改善箇所説明図

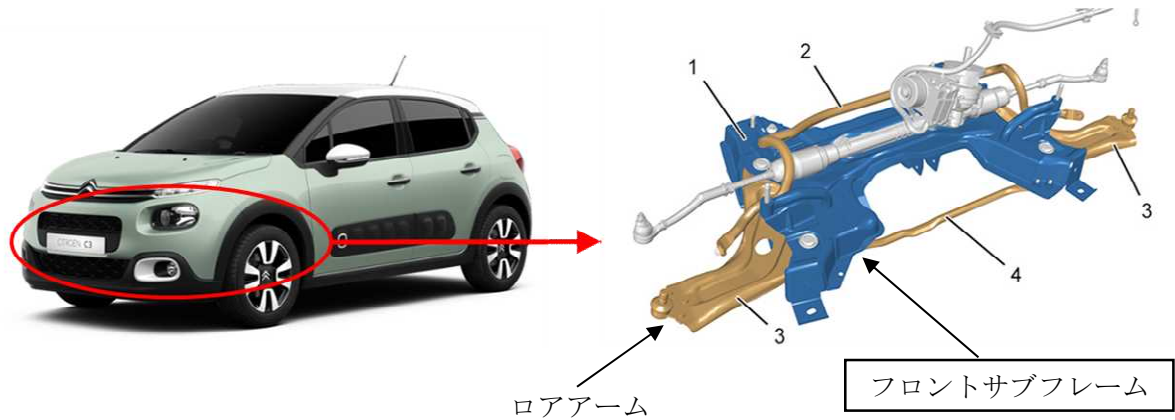
フロントサブフレームにおいて、製造前の材料の保管が不適切なため、製造時に亀裂が生じるものがある。そのため、車両の使用過程で当該サブフレームが破損し、最悪の場合、ロアアームが保持できずに走行安定性が損なわれるおそれがある。

全車両、フロントサブフレームの製造日を確認し、該当する場合は亀裂の有無を確認して、亀裂が確認された場合はフロントサブフレームを新品に交換する。
